Wettbewerb Stadtstrecke Bremen

DOKUMENTATION

Leben mit dem Fluss – Leben mit der Weser
Ein Projekt im Rahmen des Bundesprogramms
Nationale Projekte des Städtebaus

Dokumentation

Anerkennung

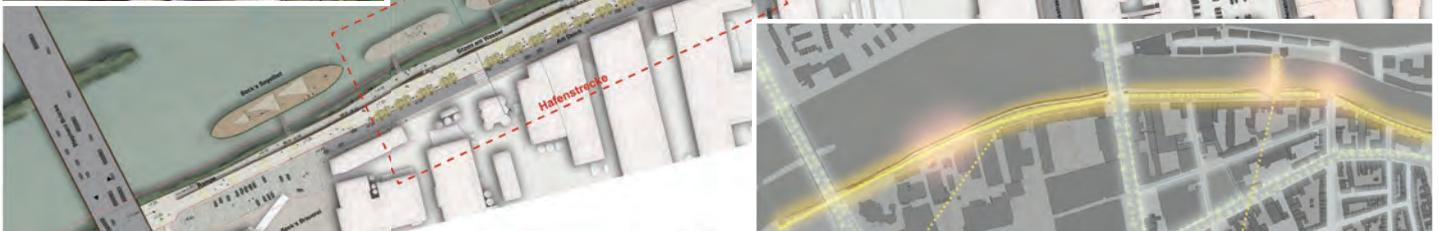
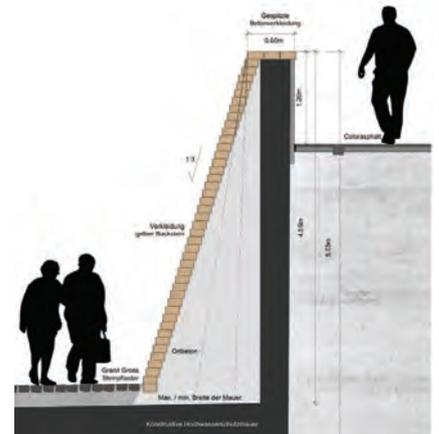
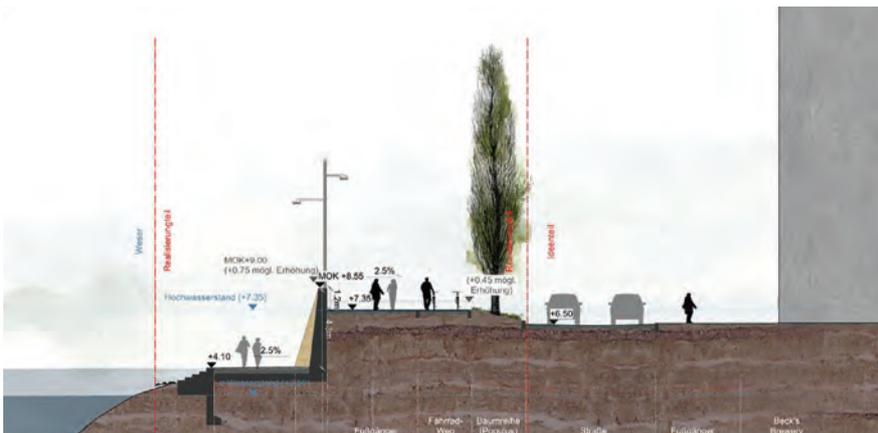
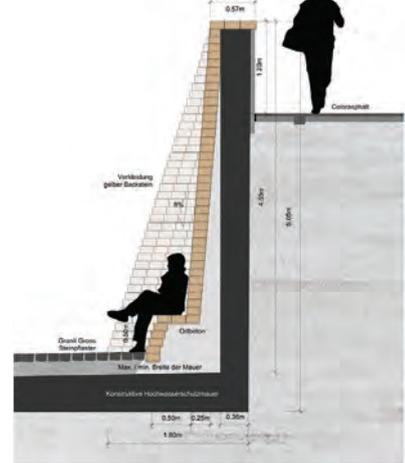
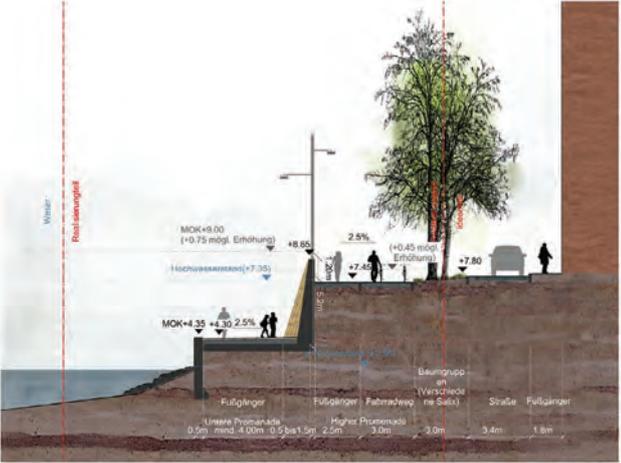
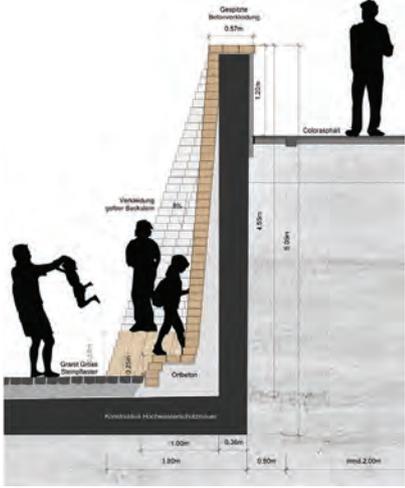
Dem Entwurf liegt eine sehr eigenständige Philosophie zugrunde. Form und Konstruktion der raumbestimmenden Hochwasserschutzmauer leiten sich nicht aus technischen Setzungen ab, sondern sie übersetzen die Morphologie des Flusses und seiner Ufer in eine gebaute Form. Die Bewegung des Wassers und die Bewegung der Menschen in diesem neuen öffentlichen Raum sollen zu einer Melodie verwoben werden. Diese Mauer ist von großer Lebendigkeit und Unverwechselbarkeit. Sie wirkt als starke räumliche Plastik von Beginn an, kann sich aber durch die gewählte Struktur der Vorsatzklinker auch allmählich begrünen. Zu fragen ist, wie der helle Klinker in der schattigen Lage altern und sich verändern wird. In die wechselnde Tiefe der Schichten fügen sich längere und kürzere Sitzelemente selbstverständlich ein.

Hinterfragt wird der Vorschlag, schon jetzt die künftig vielleicht nötige Erhöhung der Bestickhöhe zu bauen. Das verursacht nicht nur Kosten, sondern es führt auch dazu, dass Kindern oder Rollstuhlfahrern der Blick auf die Weser verwehrt wird.

Die Führung des Fuß- und Radweges ist prinzipiell so denkbar, allerdings wünschte man sich eine klarere Trennung. Durch die Geometrie der Mauer ist der Deichverteidigungsweg teilweise sehr schmal geworden, dies scheint aber lösbar. Kritisiert wird, dass eine besonders hohe Zahl von Deichscharten nötig wird. Überzeugend ist die Verknüpfung der Uferpromenaden mit der gebauten Stadt, die Wegebeziehungen werden gut aufgenommen. Verschiedene Punkte werden als Kontrapunkte richtig ak-

zentuiert durch Plätze, Decks und schwimmende Pontons. Im Einzelnen müssten sie allerdings auf ihre Umsetzung hin nochmals überprüft werden. Insbesondere im Bereich des Freiluftkinos scheint die Lösung problematisch. Nicht möglich ist der vorgeschlagene Baumplatz am Wehr, da hier eine Aufstellfläche für den Kran freigehalten werden muss. Die Übergänge in die angrenzenden Räume sind harmonisch gestaltet. Die Rampe zur Bürgermeister-Smidt-Brücke fehlt, sie ist aber unverzichtbar.

Das Beleuchtungskonzept inszeniert die bewegte Mauer und die Promenaden richtig, die Gestaltung der Beleuchtungskörper auf der flussbegleitenden Mauer überzeugt aber nicht. Durch die Vegetation werden drei unterschiedliche Abschnitte gebildet. Das Becksufer ist städtisch geprägt, die Säulenpappeln bilden eine markante Raumkante vor den Industriebauten. Der Mittelteil erhält eine Reihe von Linden, die in ihrer Wirkung den heutigen Platanen nahekommen; acht vorhandene Platanen werden integriert. Der östliche Abschnitt leitet mit Erlen und Weiden in die natürlichen Uferzonen über. Der Habitus der Bäume ist richtig gewählt, die Baumarten werden allerdings z. T. kontrovers diskutiert.

Die Arbeit stellt einen sehr eigenständigen Beitrag zur Diskussion. Gegenüber der historischen Altstadt wird eine zeitgenössische Stadtkante entworfen. Sie leitet sich aus dem landschaftlichen und städtischen Kontext ab und entwickelt daraus eine neuartige, sehr poetische Melodie. Leider hat die Durcharbeitung im Detail noch nicht die gleiche Qualität, einzelne gestalterische und technische Elemente müssten überprüft und weiterentwickelt werden.

Engere Wahl

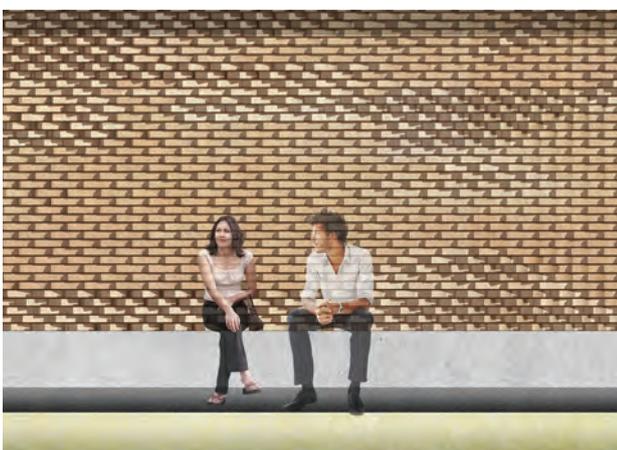
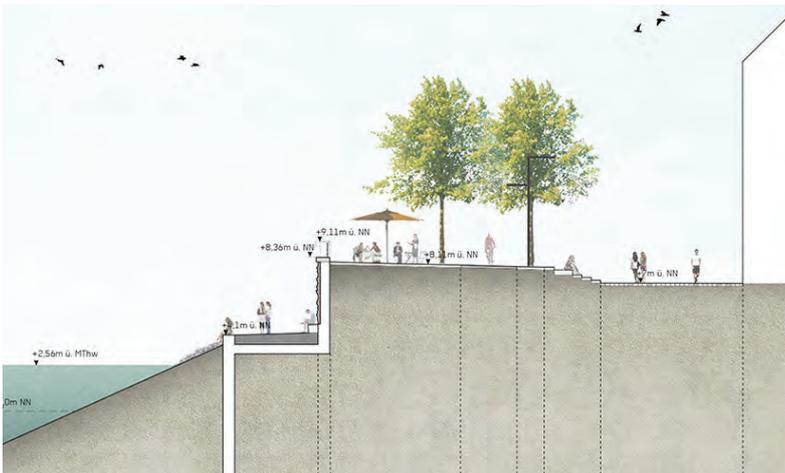
Der konzeptionelle Ansatz, die drei Sequenzen der Stadtstrecke, die sich stadträumlich ableiten lassen, funktional und gestalterisch zu interpretieren, ist nachvollziehbar. Im Abschnitt „Becks Ufer“ wird die untere Ebene des Unterhaltungsweges verbreitert, im mittleren Bereich „Am Deich“ entsteht entlang des Verteidigungsweges ein breiter Promenadenbereich und im Abschnitt „St. Pauli Deich“ verschmälert sich die Stadtstrecke wieder. Die Klinkermauer mit ihren unregelmäßig verdrehten Steinen ist ein interessantes Motiv, das im Preisgericht jedoch auch kontrovers diskutiert wird. Die baulichen Details, wie bspw. der Mauerabschluss, überzeugen nicht, die Beleuchtung im Mittelteil wirkt zu dramatisch.

Im ersten Abschnitt werden intensive Freizeitnutzungen vorgeschlagen und Spielfelder angedeutet, eine an diesem Industrieufer im Grundsatz sinnfällige Ergänzungsnutzung für die Neustadt. Ballspiel mit Toren am Wasser wird jedoch nicht funktionieren. Die Formensprache der Vegetationsflächen und der Einbauten wirkt überladen. Die Pflanzbeete am Mauerfuß sind unfunktional, da sie ohne Bezug zum Erdreich sind. Die steilen Wiesenböschungen sind technisch schwierig und im Hochwasserfall anfällig. Die Wege von den Gewerbebauten zur unteren Ebene und damit zum Wasser, bspw. für Arbeitnehmer während der Mittagspause, sind lang, Treppen zum Ufer fehlen. Die Lage der kleinen Podeste zwischen Verteidigungsweg und Straße wirkt willkürlich gewählt.

Die Linden in der grünen Böschung werten den Straßenraum auf, der Radweg ist hier angemessen breit, der Fußweg entsprechend schmal. Im zweiten Abschnitt entsteht am Wehr eine Treppenlandschaft mit angenehmer Aufenthaltsqualität. Die Lindenallee setzt hier einen besonderen stadträumlichen Akzent. Allerdings bleibt hier die Verlängerung des Fußweges aus der Neustadt unberücksichtigt, es fehlt die notwendige Rampe auf die Ebene der Promenade. Der dritte Abschnitt bleibt einfach mit einer einreihigen Lindenpflanzung. Bemängelt wird, dass lediglich am Ende der Stadtstrecke eine Rampe zum Unterhaltungsweg vorgesehen wird.

Das Verkehrskonzept mit Radweg und Stellplatzangebot funktioniert. Allerdings fehlt die Darstellung der Querung des Radweges im Bereich der Wilhelm-Kaisen-Brücke.

Aus Sicht des Hochwasserschutzes ist der Unterhalt der Hochwasserschutzwand wegen der vorgeschlagenen Begrünungen eingeschränkt. Es entsteht zudem eine geringfügige Einengung des Abflussquerschnittes der Kleinen Weser durch die Verbreiterung der unteren Promenade am Wehr.

Insgesamt zeigt dieser Beitrag einen einfachen und durchaus robusten Entwurf. Der konzeptionelle Ansatz verspricht jedoch stadträumlich mehr, als die entwerferische Umsetzung einlöst.
